Vývaziště a půjčovna v k.ú. Proseč u Seče na VD Seč - Zuiddam, s.r.o.

ČÍSLO JEDNACÍ
PLa/Bo/2022/028600

Vývaziště a půjčovna v k. ú. Proseč u Seče na VD Seč

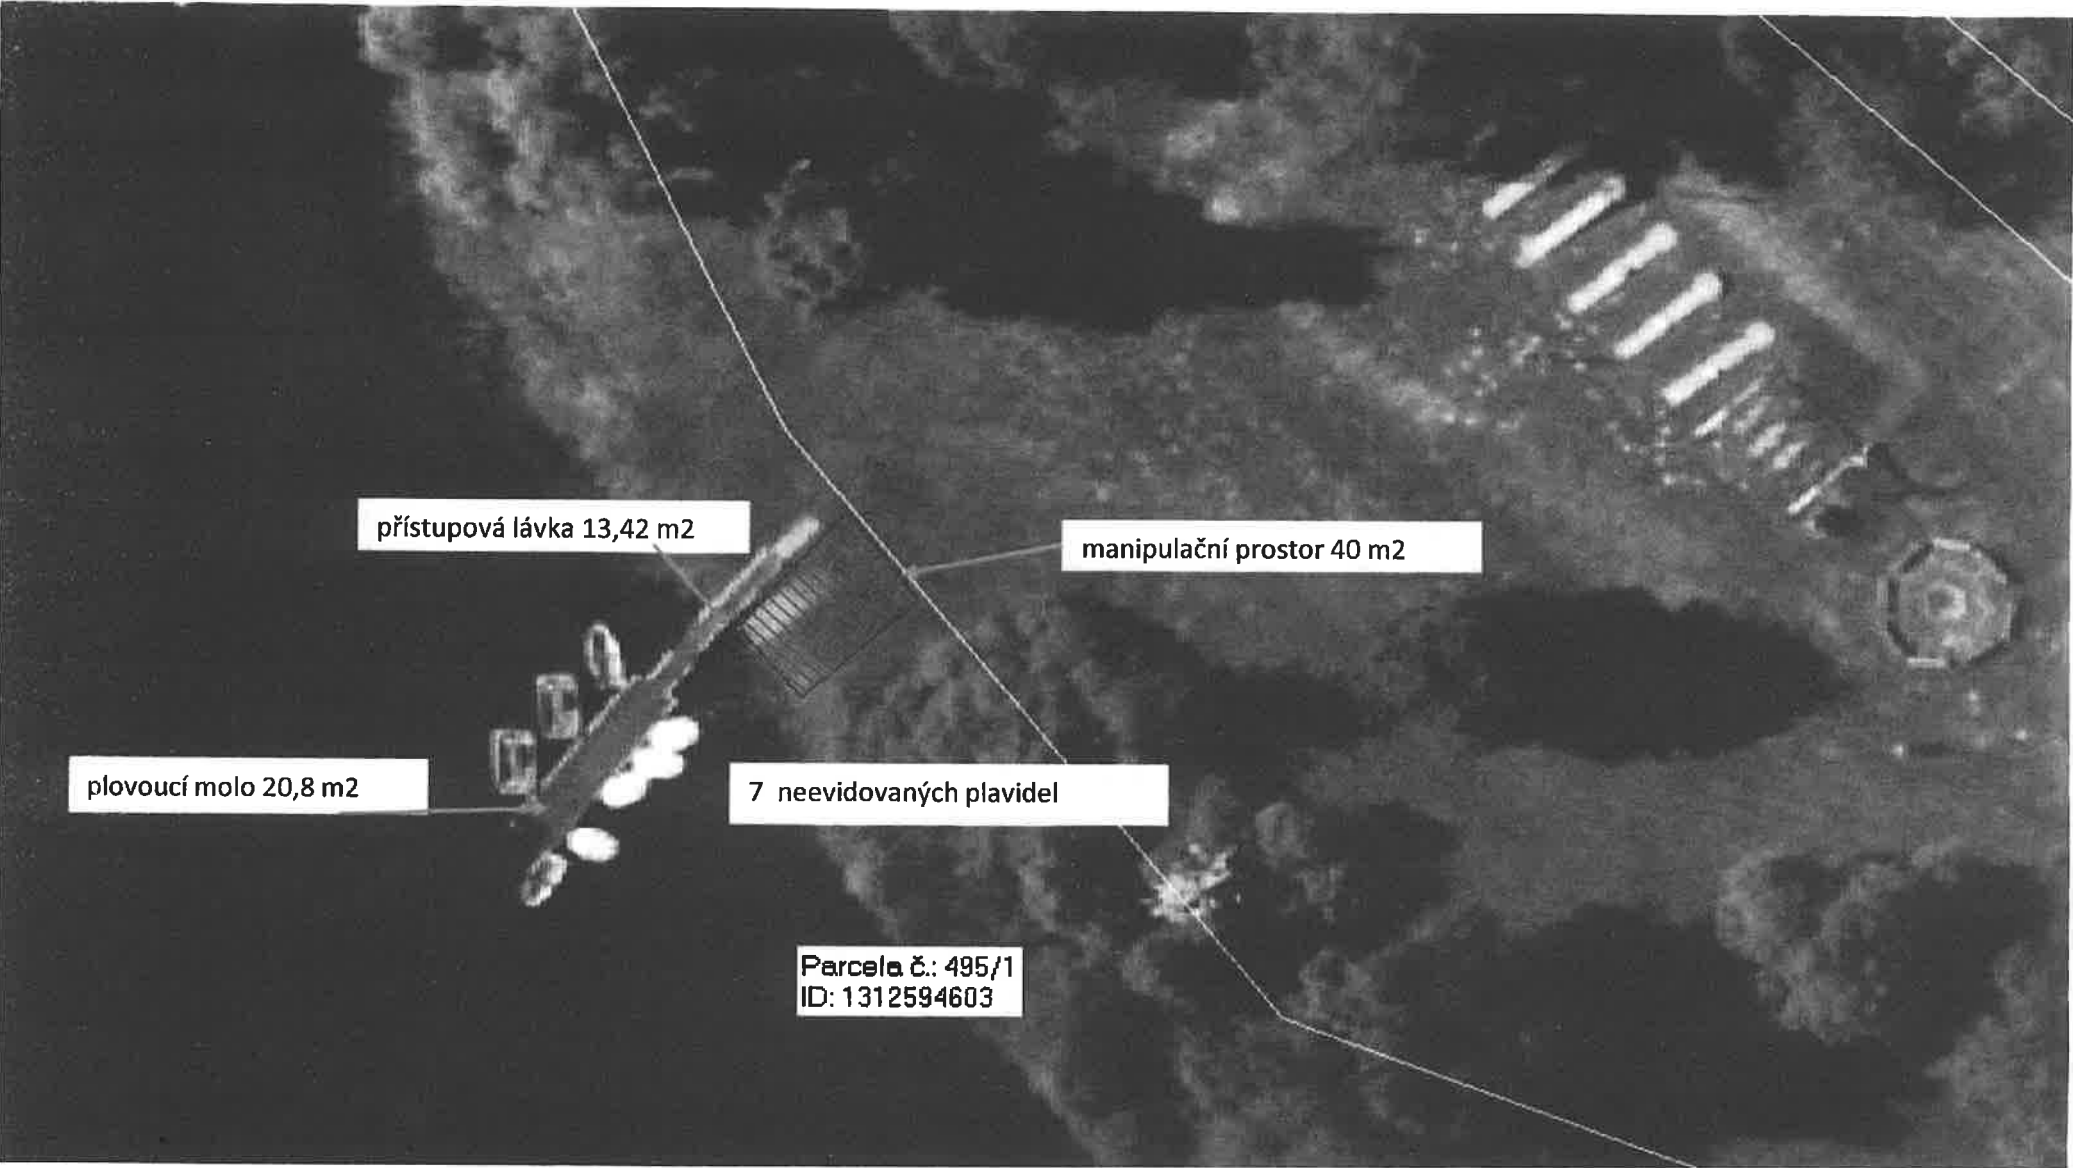
Jedná se o legalizaci stávajícího zařízení. Žádost je doložena jednoduchým technickým popisem a situačním schématem. V místě je umístěno jedno plovoucí molo o rozměrech 2 x 10,4 m (20,8 m²) s přístupovou lávkou o rozměru 1,1 x 12,2 m, které je nerezové konstrukce a nadnášeno plastovými plováky. Plovoucí zařízení slouží k **podnikatelské činnosti** (půjčovna šlapadel) a k vyvážení **7 neevidovaných plavidel**.

- 1) Provozovatel viditelně označí konstrukci mola evidenčním číslem, které přidělí správce vodní cesty při uzavření nové nájemní smlouvy pro jeho umístění. Výška písma bude minimálně 10 cm. Zároveň bude molo osazeno informační cedulí s uvedenými údaji o provozovateli – jméno a tel. kontakt.

- 3) Nesouhlasíme s vyvazováním mola pomocí provazu kolem stromů. Konstrukce, umístění a vzhled nově osazovaných vázacích prvků budou v předstihu s námi konzultovány. Kontaktní osoba je XXX, tel.: XXX, e-mail: XXX.

- 6) Zařízení musí snést účinky kolísání hladiny VD Seč.
- 7) Provozovatel zařízení bude na vlastní náklady zajišťovat řádný stav přilehlých břehových pozemků (údržba břehových porostů, sekání travního a náletového porostu, uklízení odpadků apod.) a plovoucí molo udržovat v řádném technickém stavu.

- 8) Břehový porost nesmí být provozem půjčovny poškozen.
- 9) Vhodným technickým opatřením bude zamezeno samovolnému odplavení plavidel a mola, zejména pak v případě kolísání hladiny.

- 10) V období od 1. 11. až 31. 3. budou plavidla a plovoucí molo vymístěny a uloženy na vlastní náklady mimo maximální zátupu VD Seč.
- 11) V případě provozní potřeby údržby vodní nádrže provede provozovatel půjčovny na výzvu správce účelové vodní cesty vymístění mola na vlastní náklady.
